Utvidet planbeskrivelse

Endringer til 2. gangsbehandling av detaljregulering for Tyska

Dato:28.05.2020
Versjon I

Figur 2 Perspektiver som viser utsyn for bakenforliggende bebyggelse (ORA)

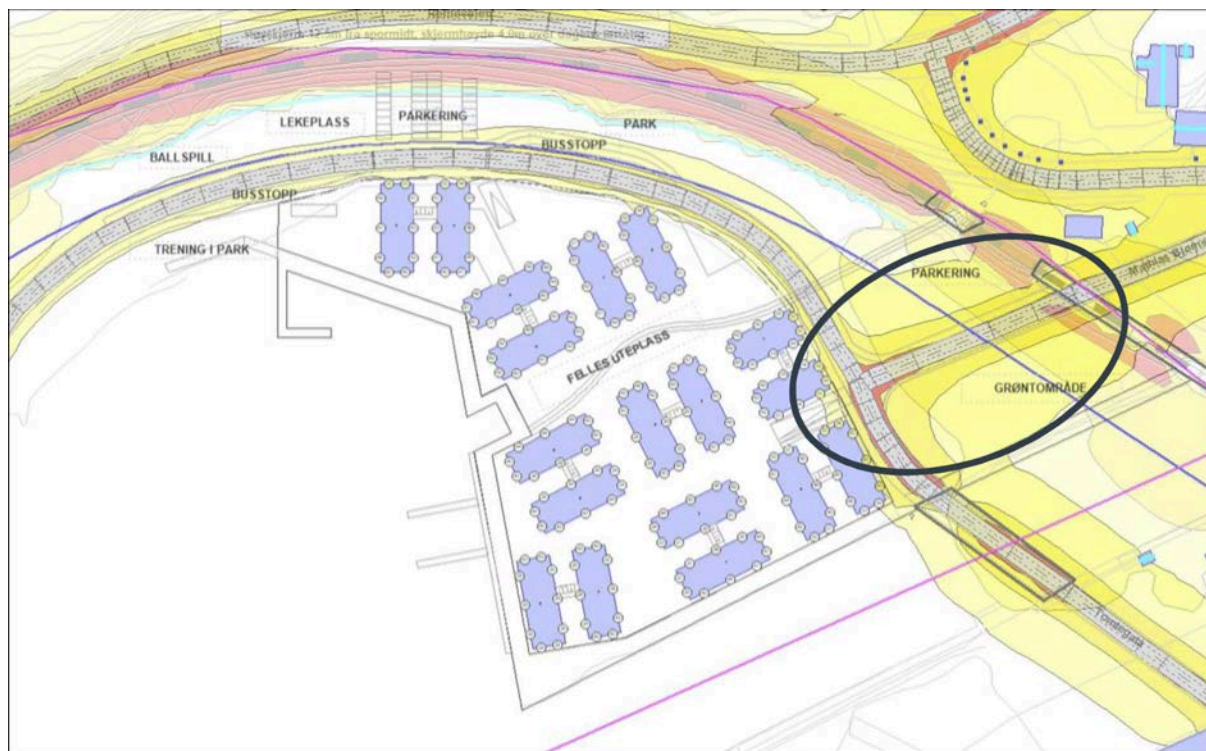
En nabo mente at illustrasjonene som viser fjernvirkning er feilaktige. Det er derfor utarbeidet flere perspektiver fra de adressene som berøres mest av planforslaget. Perspektivene har inngått som en del av diskusjonen med kommunen når reviderte høydebestemmelser ble utformet.

1. Bebyggelsen vil ta utsikten fra eiendommen Leangers gate 22. Ønsker derfor at byggenes plassering og utforming endres, og at bebyggelsen ikke bør overstige kote 14.
2. Mener illustrasjonsbildene over siktforhold er feilaktige. Mener oppføring av bebyggelsen er til adskillig større sjenanse enn det som fremstilles i planen.
3. Mener bebyggelsen i større grad bør ligne estetikken til Rød Herregård og byens byggeskikk.

For å imøtekomme merknadene fra fylkeskommunen vedrørende høyder, ble det utarbeidet forslag til stedsspesifikke bestemmelser for nedtrapping, samt nye illustrasjoner som viser ulike siktlinjer gjennom området. I dialog med kommunearkitekten, som tidligere jobbet for fylkeskommunen, og dermed skrev selve innspillet til planforslaget og høydene, kom det fram at innholdet i merknaden ble misforstått av forslagstiller. Ønsket fra fylkeskommunen var at det skulle ryddes opp i tvetydige høydebestemmelser, og at variasjonen i byggehøyder som var beskrevet skulle sikres bedre. Bestemmelsene er nå forenklet og presisert etter kommunens ønsker.
